Dodatek č. 2 ke smlouvě o dílo

uzavřené dne 2. 5. 2025 mezi níže uvedenými smluvními stranami, a to na základě výsledku veřejné zakázky s názvem: „Řešení školního stravování (jidelny) a energetických úspor budovy dílen“

Kategorizace změn závazku v Dodatku č. 2 ke smlouvě o dílo podle § 222 ZZVZ

Popis rozpočtu: TZL - Zábradlí v oknech

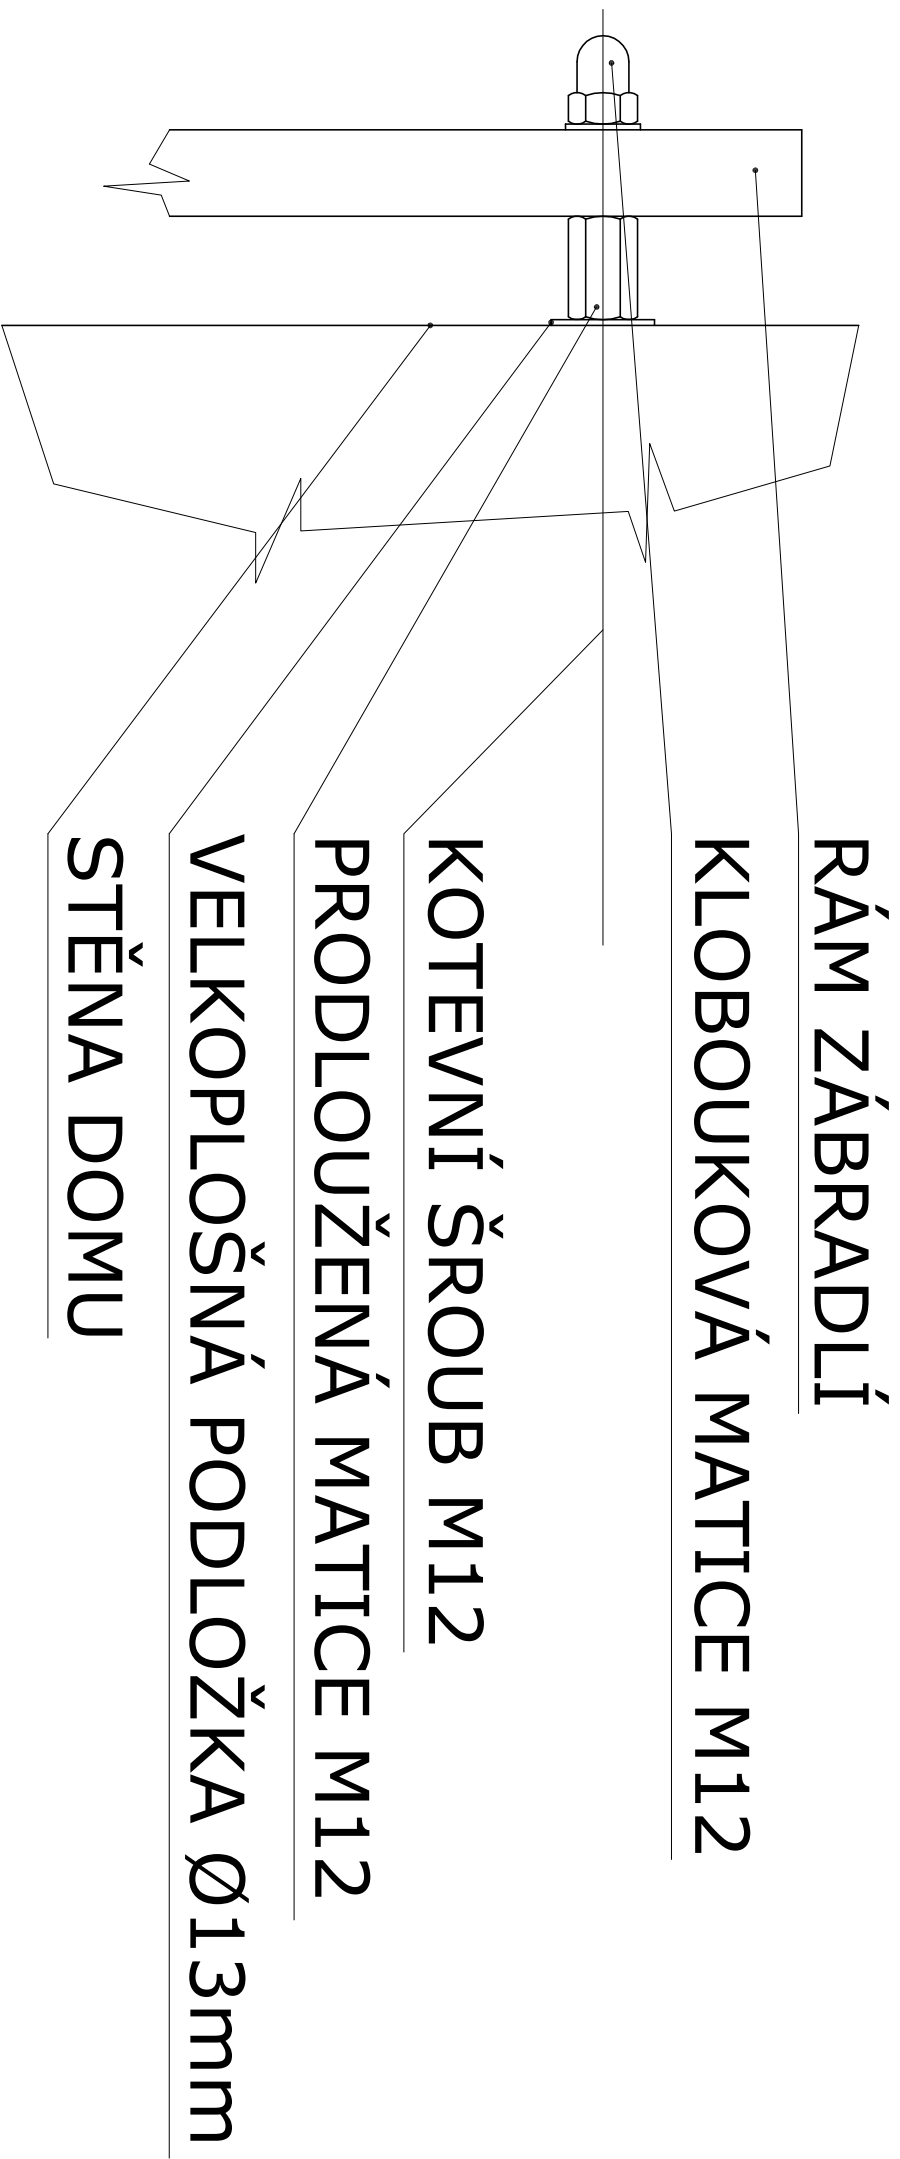
Změna se týká provedení zábradlí v oknech. Zábradlí bude realizováno ve stejném technickém a materiálovém provedení.

Změna nemá vliv na cenu díla ani na rozsah prováděných prací. Jedná se o úpravu technického řešení v rámci stejné technologické náročnosti, tj. jedná se o srovnatelný druh prací stejné kvality. Změna má pouze estetický charakter.
